**Commission économique pour l'Europe**

**Forum mondial de l'harmonisation  
des Règlements concernant les véhicules**

**Règlements ONU concernant les sources lumineuses  
et Résolution d'ensemble sur une spécification  
commune des catégories de sources lumineuses****Proposition d'amendement 9 à la Résolution d'ensemble  
sur une spécification commune des catégories de sources  
lumineuses (R.E.5)****Communication de l'expert du Groupe de travail « Bruxelles 1952 »\***

Figure 1\*

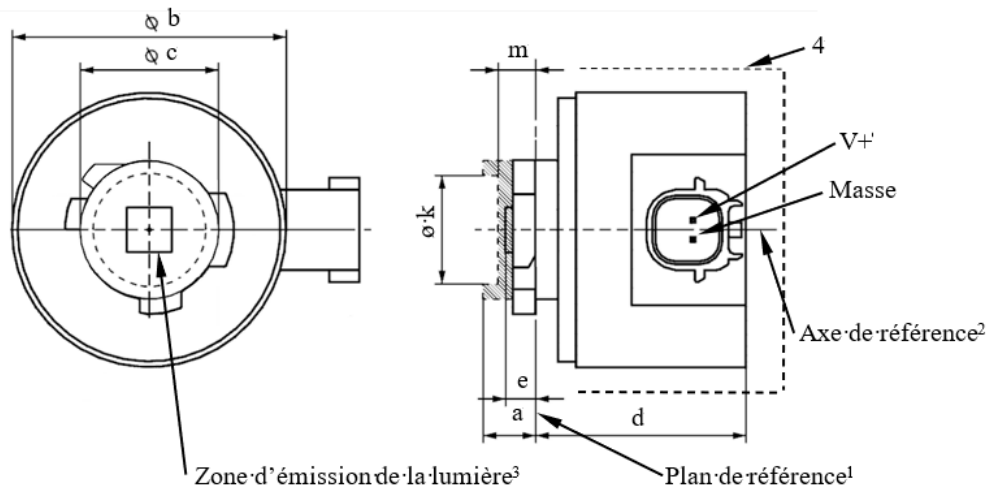
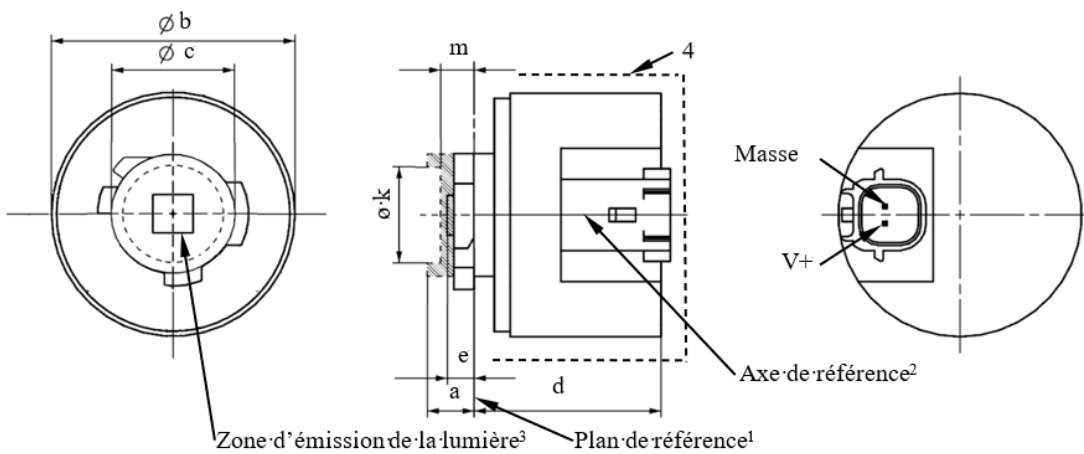
*Annexe 3, feuilles Lx6/1 à 6, lire :*

**Dessin principal****LR6A, LW6A, LY6A****LR6B, LW6B, LY6B**

Dimensions		Sources lumineuses à DEL de fabrication courante	Sources lumineuses à DEL étalons	
a	mm	6,0 max.		
b	mm	c +10,0 min. 38,0 max.		
c	mm	18,5 ± 0,1		
d	mm	28,0 max.		
e <sup>8</sup>	mm	3,0 ± 0,30	3,0 ± 0,15	
k <sup>9</sup>	mm	7,5 min.		
m <sup>9</sup>	mm	4,0 max.		
Culot LR6A, LR6B PGJ18.5d-33 <b>LW6A, LW6B PGJ18.5d-12</b> suivant la publication 60061 de la CEI (feuille 7004-185-3) <b>LY6A, LY6B PGJ18.5d-7</b>				
Caractéristiques électriques et photométriques				
Valeurs nominales	Volts	12		
	Watts	LR6A, LR6B	7	
		<b>LW6A, LW6B</b>	<b>7</b>	
		<b>LY6A, LY6B</b>	<b>7</b>	
Tension d'essai	Volts (CC)	13,5		
Valeurs normales <sup>6</sup>	Watts (à la tension d'essai)	LR6A, LR6B	8 max.	
		<b>LW6A, LW6B</b>	<b>8 max.</b>	
		<b>LY6A, LY6B<sup>10</sup></b>	<b>8 max.</b>	
	Flux lumineux (en lm, à la tension d'essai) <sup>5</sup>	LR6A, LR6B	180 ± 15%	180 ± 10 % <sup>7</sup>
		<b>LW6A, LW6B</b>	<b>550 ± 20%</b>	<b>550 ± 10%<sup>7</sup></b>

<b>LY6A, LY6B<sup>10</sup></b>	<b>440 ± 20 %</b>	<b>440 ± 10%<sup>7</sup></b>
	Flux lumineux (en lm à 9 V CC) <sup>5</sup>	LR6A, LR6B	40 min.	
		<b>LW6A, LW6B</b>	<b>110 min.</b>	
<b>LY6A, LY6B<sup>10</sup></b>		<b>90 min.</b>

Figure 2

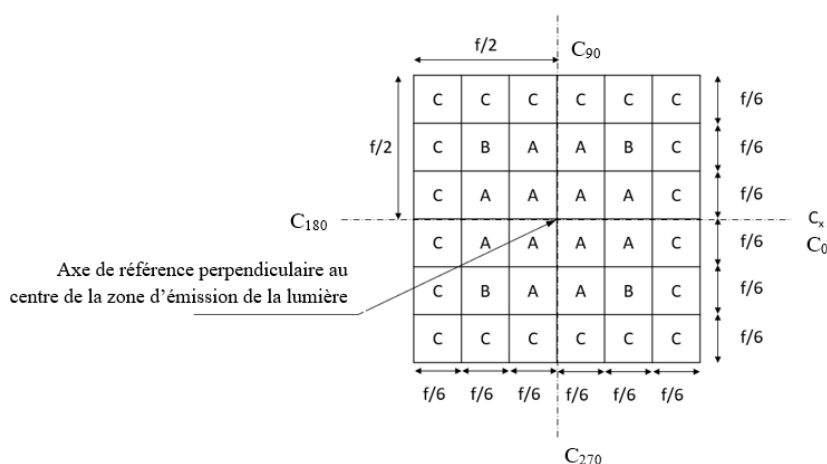
**Définition de la zone d'émission de la lumière au moyen du gabarit avec les dimensions indiquées dans le tableau 2**

<i>Catégorie</i>	<i>Zone(s)</i>	<i>Sources lumineuses à DEL de fabrication courante</i>	<i>Sources lumineuses à DEL étalons</i>
LR6A, LR6B LY6A, LY6B	Chaque zone A	>3 % <10 %	>4 % <10 %
	Chaque zone B	>3 % <10 %	>3 % <10 %
	Ensemble des zones A et B	>70%	>75 %
	Chaque zone C	<2 %	<2 %
	Ensemble des zones A, B et C	>90 %	>90 %
LW6A, LW6B	<b>Chaque zone A</b>	<b>&gt;3 %</b> <b>&lt;10 %</b>	<b>&gt;3 %</b> <b>&lt;10 %</b>
	<b>Chaque zone B</b>	<b>&gt;3 %</b> <b>&lt;10 %</b>	<b>&gt;3 %</b> <b>&lt;10 %</b>
	<b>Ensemble des zones A et B</b>	<b>&gt;65 %</b>	<b>&gt;70 %</b>
	<b>Chaque zone C</b>	<b>&lt;3 %</b>	<b>&lt;3 %</b>
	<b>Ensemble des zones A, B et C</b>	<b>&gt;90 %</b>	<b>&gt;90 %</b>

Figure 3

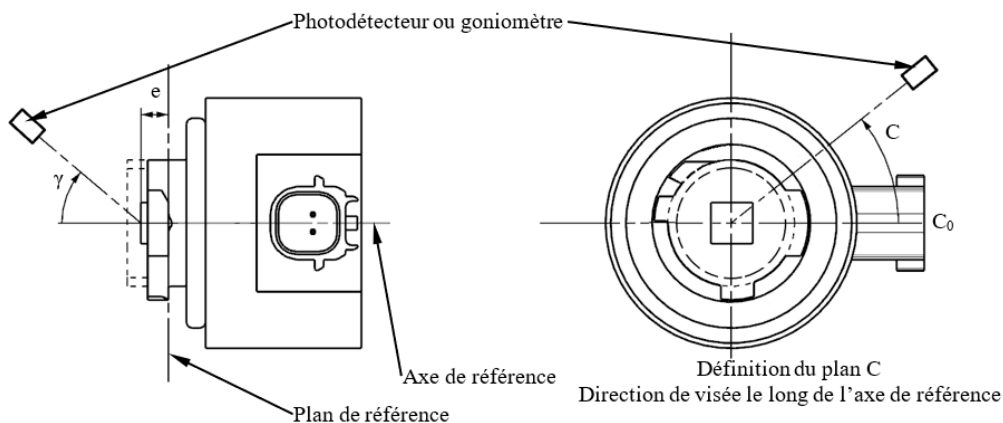
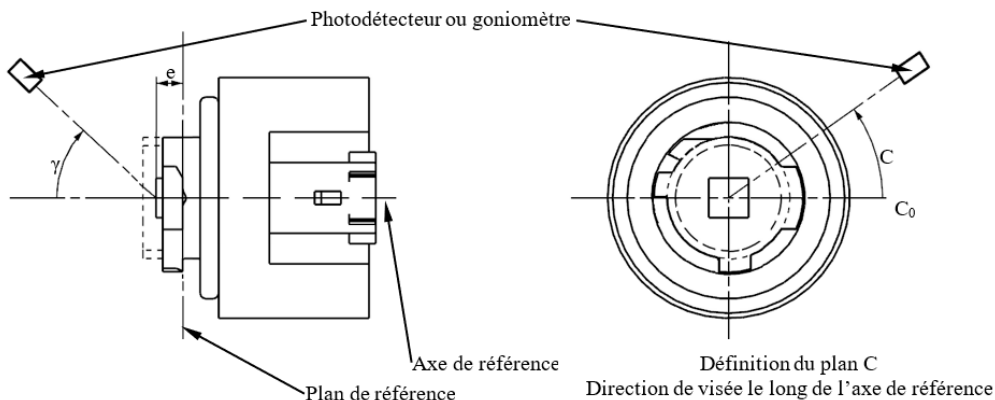
## Montage permettant de mesurer la répartition de l'intensité lumineuse
